# Přestavba objektu bývalé menzy Kolejí 17. listopadu v Praze 8 pro potřeby Fakulty humanitních studií UK

## **Přestavba objektu bývalé menzy kolejí 17. listopadu v Praze 8 pro potřeby Fakulty humanitních studií UK Jednokolová vyzvaná anonymní projektová architektonická soutěž**

**Hodnotící zasedání soutěžní poroty se konalo 5.5.2009.**

**1. cena - Kuba & Pilař architekti s.r.o. (Akad. arch. Ladislav Kuba) – Brno**

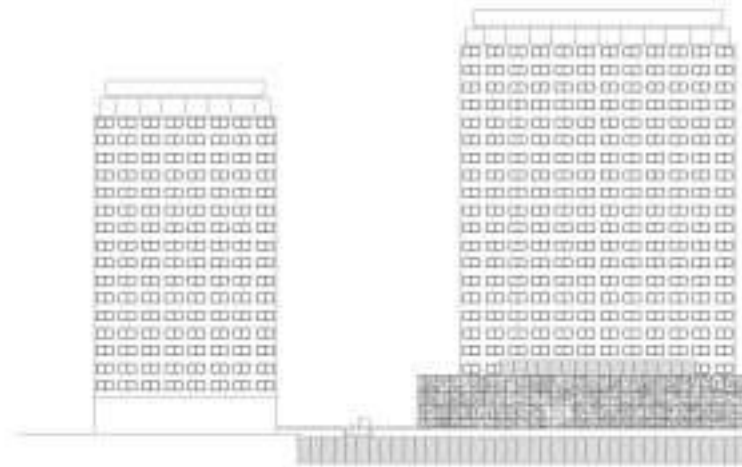
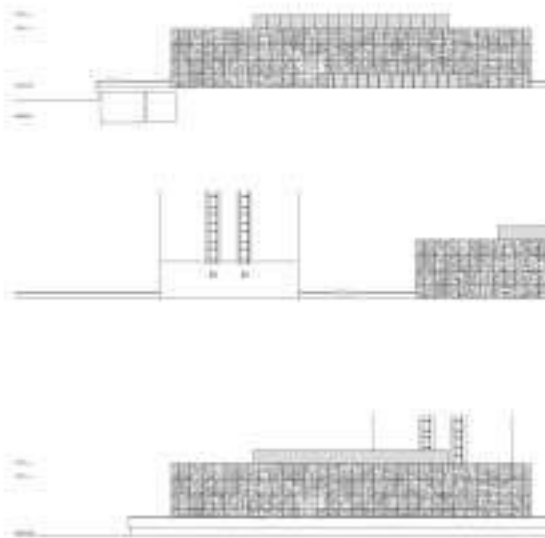
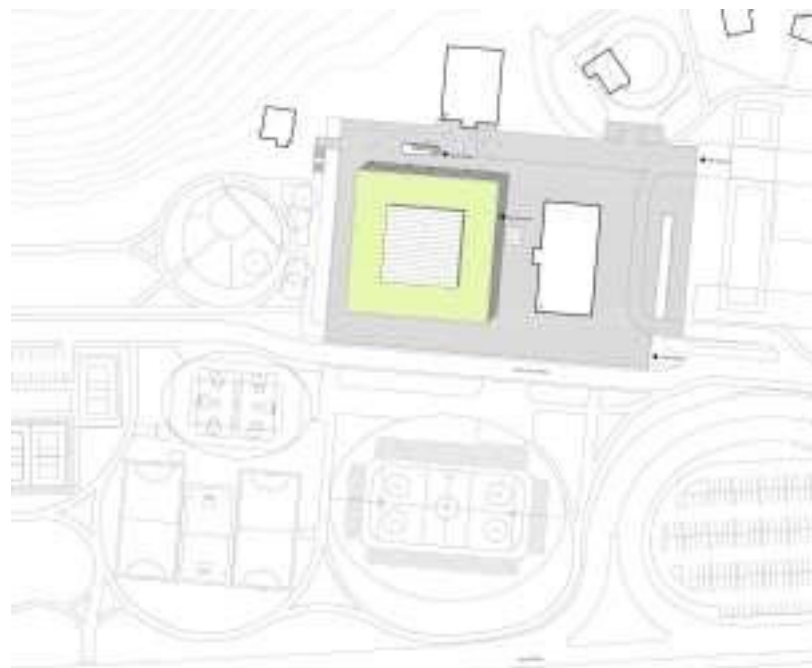
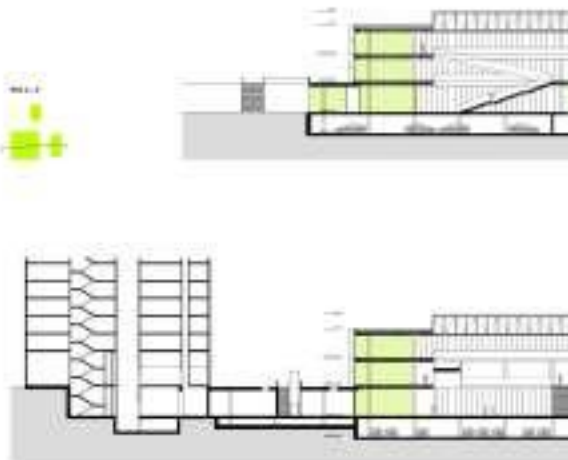
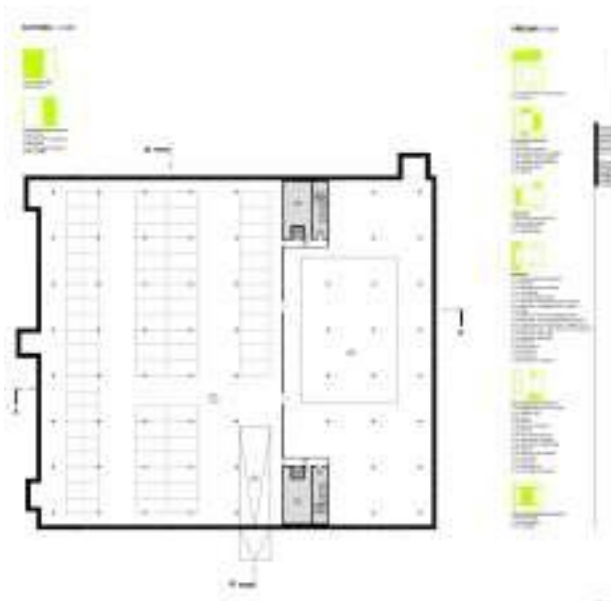
Návrh je založen na razantní transformaci Pragerova objektu, který ve smyslu Pragerových myšlenek nově interpretuje. Porota oceňuje přehlednost a jasnost řešení, pojetí všech tří podlaží do koncepce řešení a zvláště vytvoření centrální haly, prostupující všemi podlažími a sjednocující je v kompaktní prostorový celek. Diskuze vyvolal vnější výraz, který porota hodnotí jako spíše formální. Prostorové řešení ještě není zcela stabilizováno, avšak nabízí další možnosti změn. Poloha hlavního vstupu bude jistě předmětem dalších úvah a podle názoru poroty bude určována vyjasněním hlavních směrů nástupu na vyvýšenou platformu z okolí.

**2. cena - HŠH architekti, s.r.o. (Ing. arch. Tomáš Hradečný) – Praha**

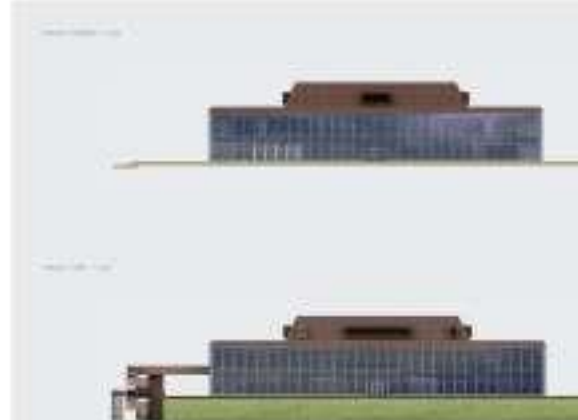
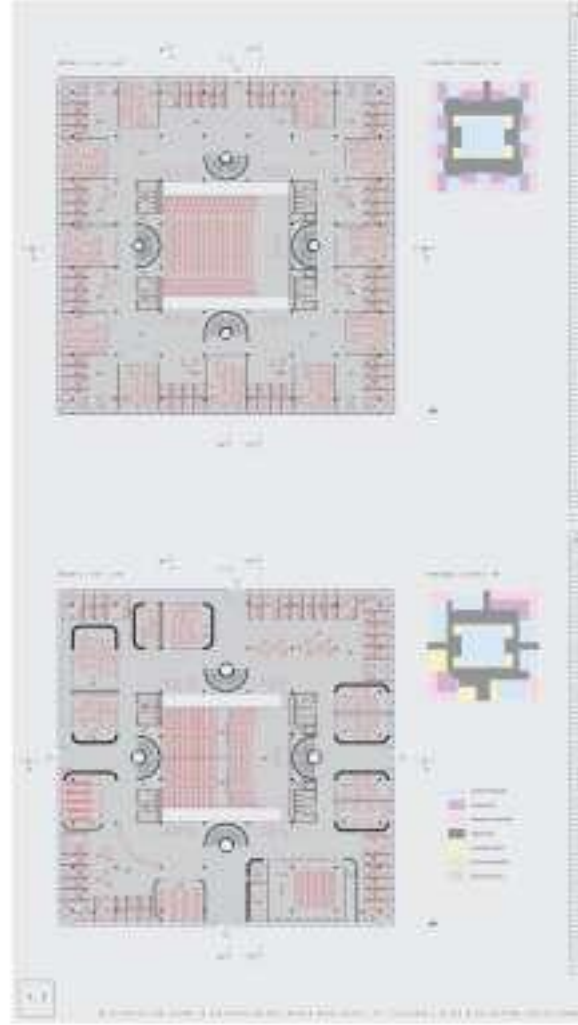
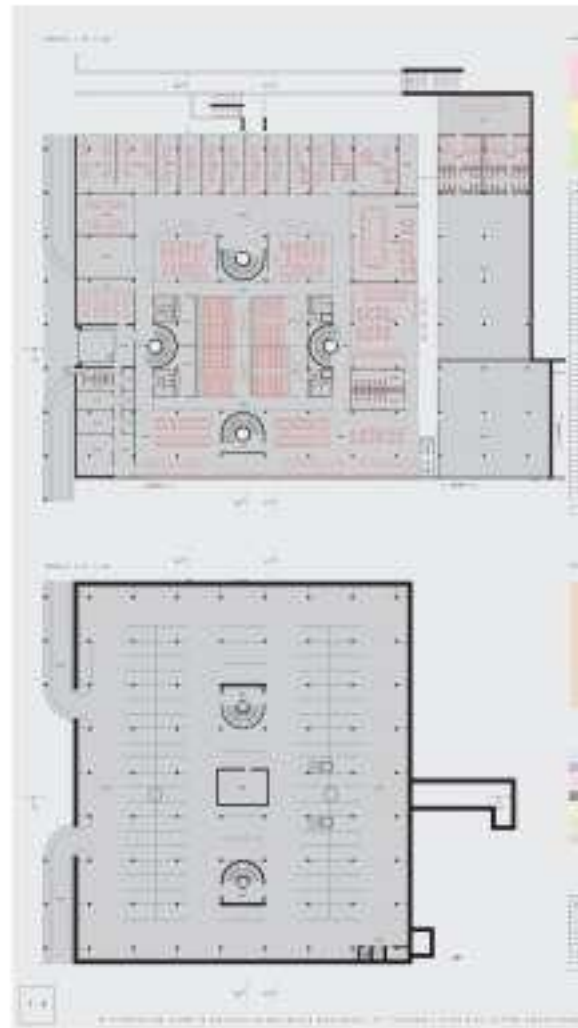
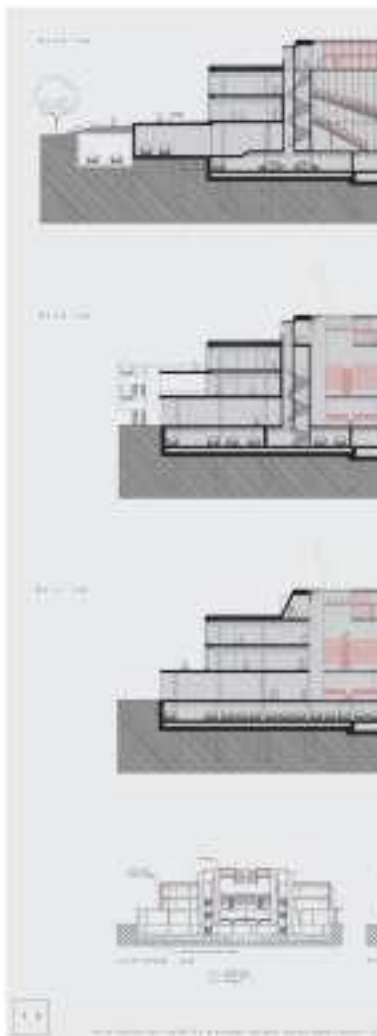
Návrh patří mezi ty, které pracují s původní podstatou Pragerovy stavby. Tento návrh postavil před porotce otázku, zda je vůbec možné se tak důsledně podřídit formálním danostem stavby, aby bylo dosaženo naplnění zcela odlišné funkce. Je příkladem řešení, které se snaží maximálně využít kapacitu všech tří úrovní a výsledkem je poněkud přehuštěná, ale asi maximum možností představující situace. Venkovní výraz pak jako jediný důsledně předvádí věrnou kopii stavu původního.

**3. cena – Projektíl Architekti, s.r.o. (Mgr. Akad. arch. Roman Brychta) – Praha**

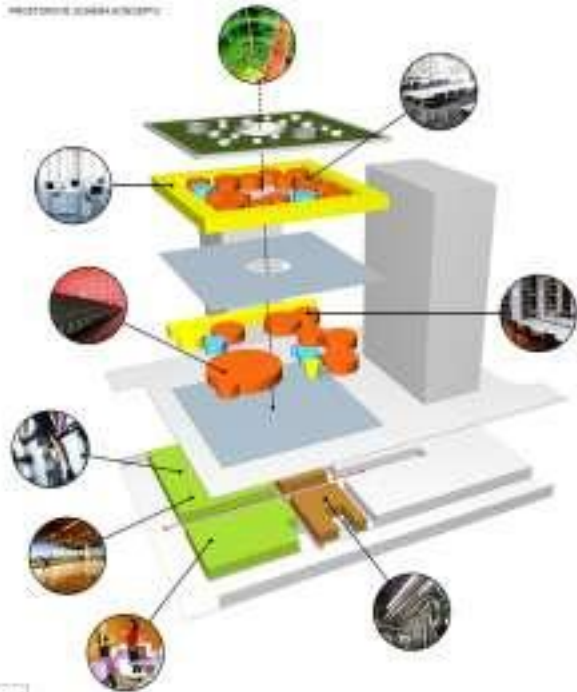
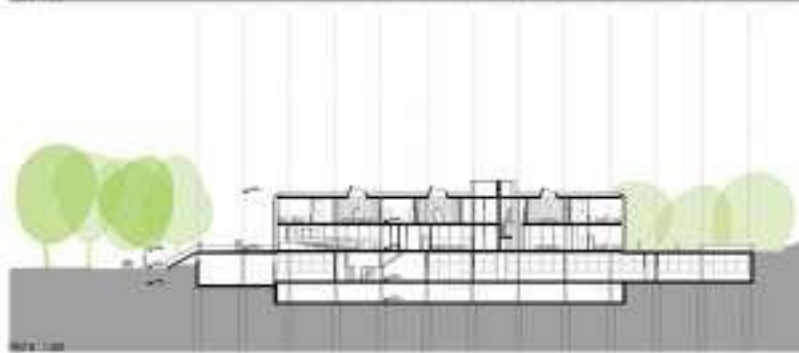
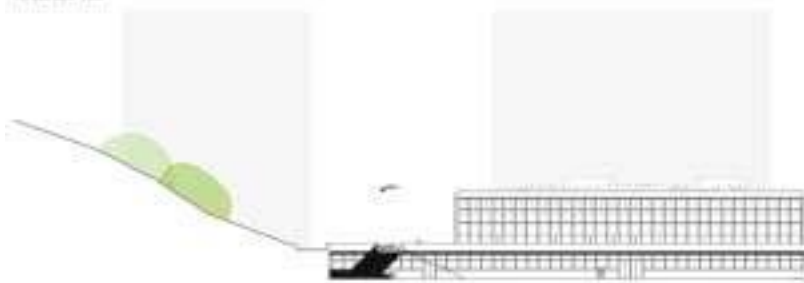
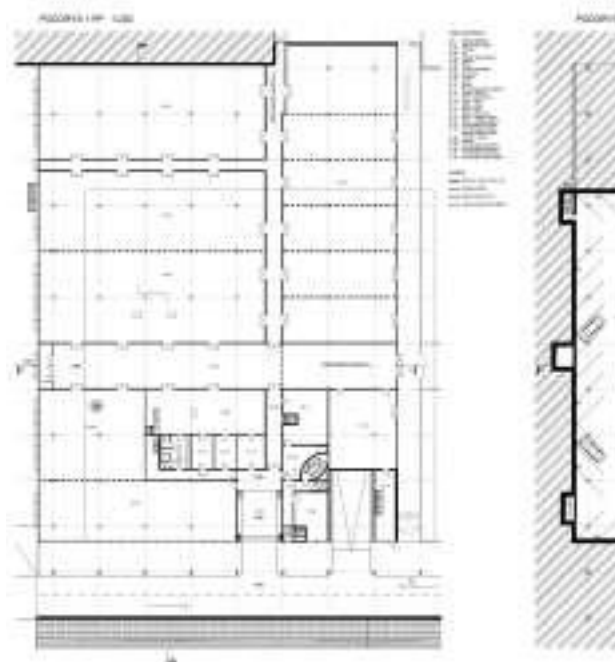
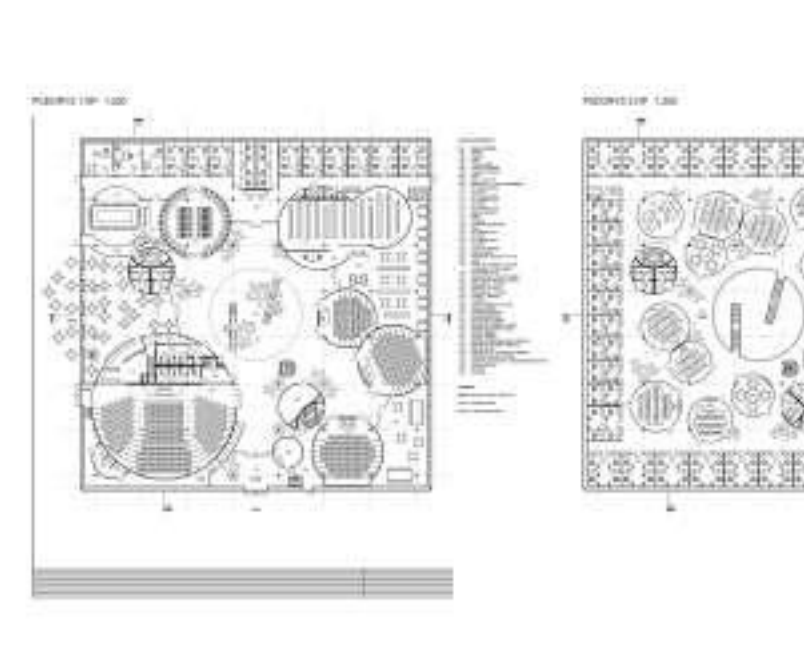
Návrh patří mezi ty, které zcela transformují Pragerovu budovu. Program umísťuje do prvního a druhého nadzemního podlaží. Zvolený prostorový koncept je pro daný rozsah půdorysu předdimenzován, vede k přílišné těsnosti, zahuštění a ztrátě orientace. Kruhové formy seminárních místností přinášejí pochyby o jednoduchosti dalšího akustického řešení. Porota, ačkoli nesdílí názor na řešení budovy jako celku, oceňuje především začlenění stavby do urbánního okolí. Porota doporučuje při dalším postupu projektových prací k podnětům obsaženým v tomto návrhu přihlídnout při revizi urbanistické studie souvisejícího území a navrhovaného dopravního řešení.

**Chalupa architekti, s.r.o. (Ing. arch. Marek Chalupa) – Praha**

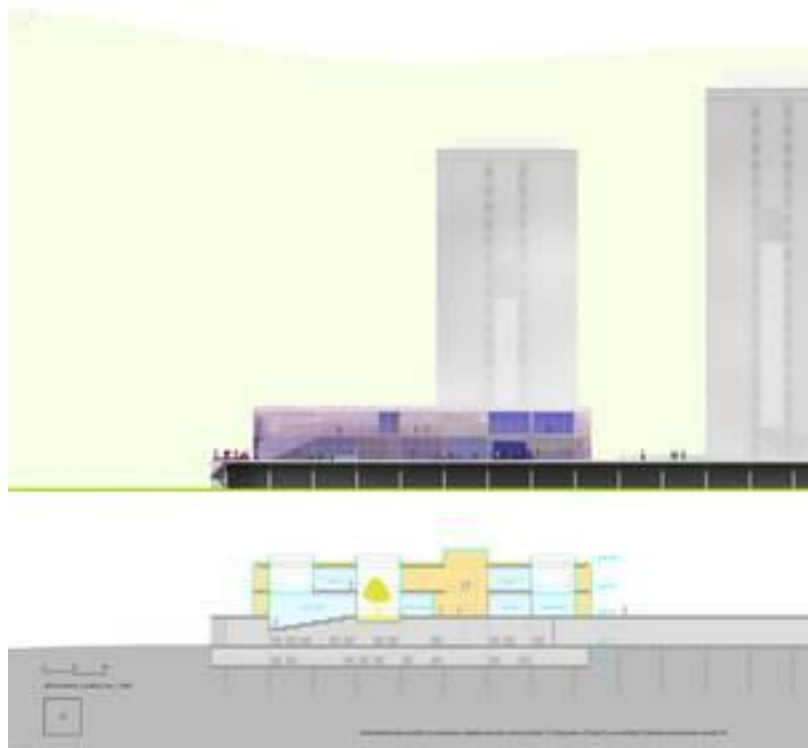
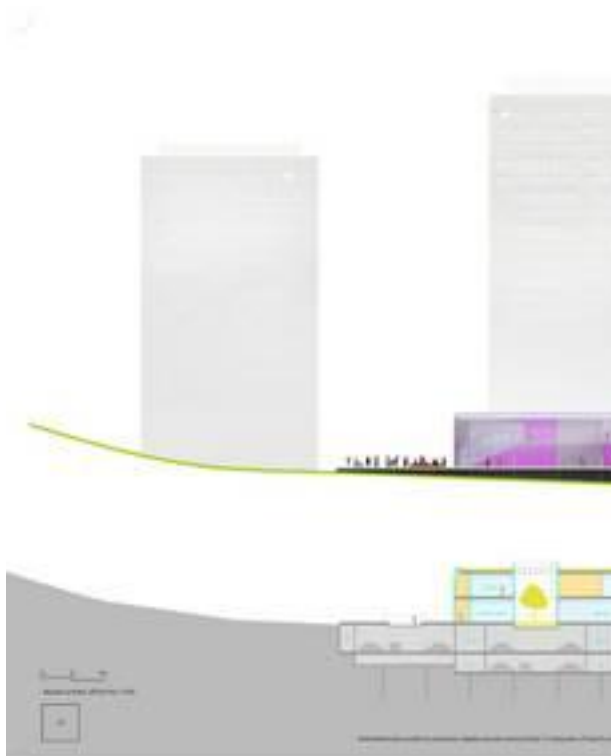
Jde o jeden ze dvou soutěžních návrhů, které nahrazují původní Pragerovu koncepci zcela novou strukturou a uspořádáním. Pro autory navrhovanou zajímavou prostorovou strategickou hru se vymezené pole zdá být ovšem příliš malé, což se negativně projevuje stísněnými prostorovými poměry a určitou nepřehledností. Za slabinu návrhu porota považuje skutečnost, že nebyl do úvah zahrnut potenciál prvního sníženého přízemí, který by zřejmě umožnil naplnit programové požadavky s větší velkorysostí.

**Šrámková architekti, s.r.o. (Prof. Ing. arch. Akad. arch. Alena Šrámková) – Praha**

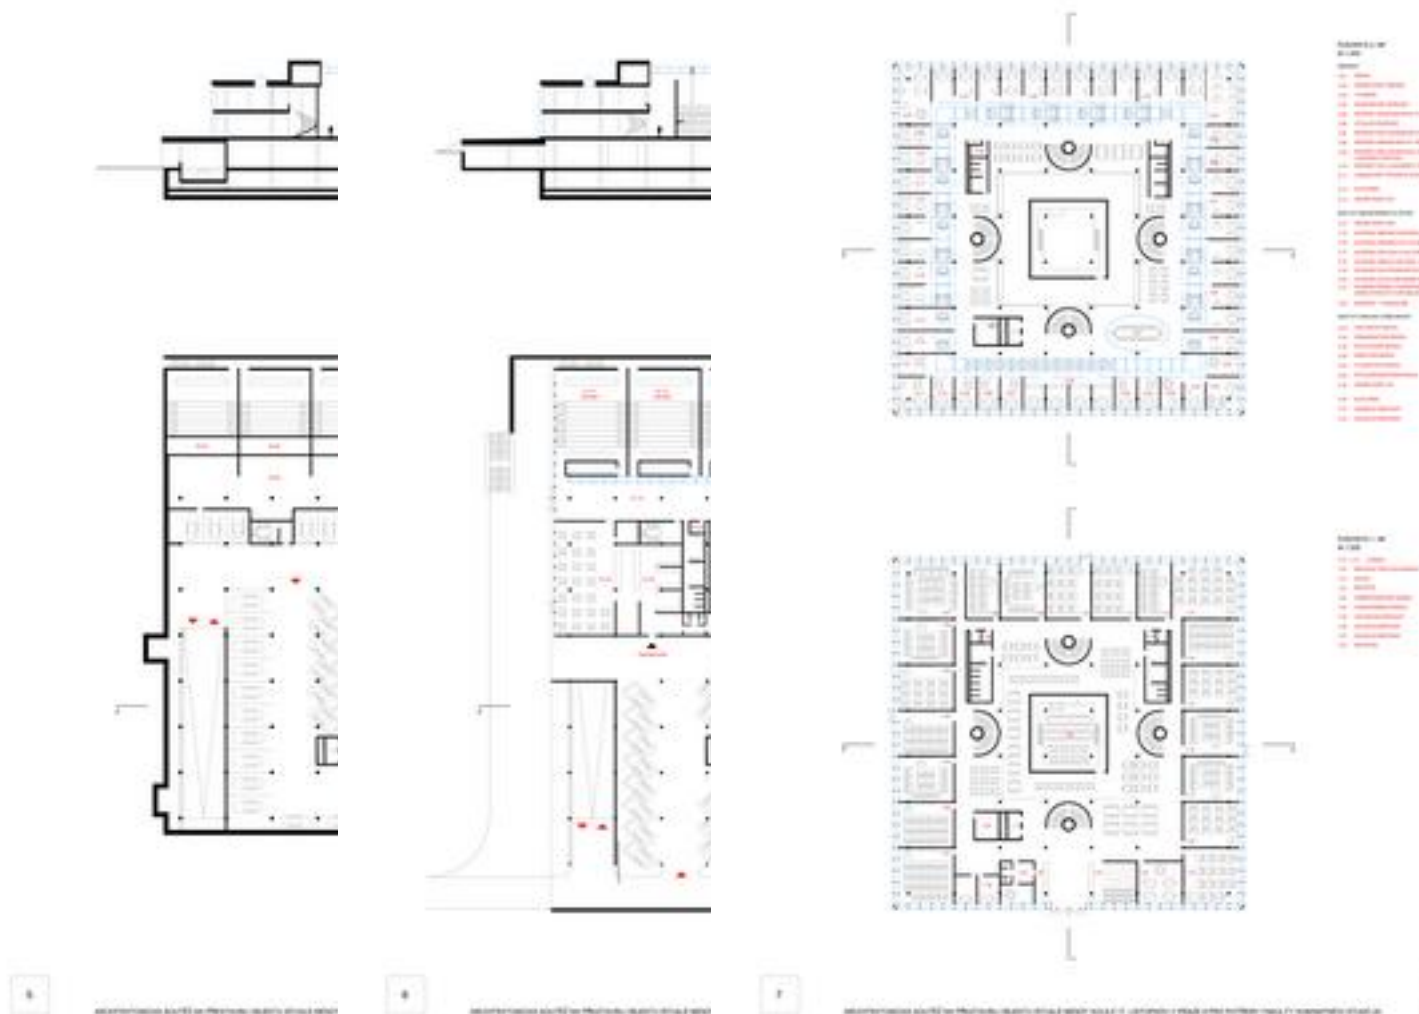
Druhý návrh, který pracuje s podstatou původní stavby, na Pragerův prostorový koncept přitom navazuje neortodoxně. Zjevně patří k prostorově nejekonomičtější. Do středu budovy symbolicky umísťuje knihovnu, obsazuje jí centrum stavby a zaplňuje to, co by asi bylo lépe nechat prázdným. Diskutabilní je především vytlačení poslucháren z obvodu budovy v prvním podzemním podlaží.
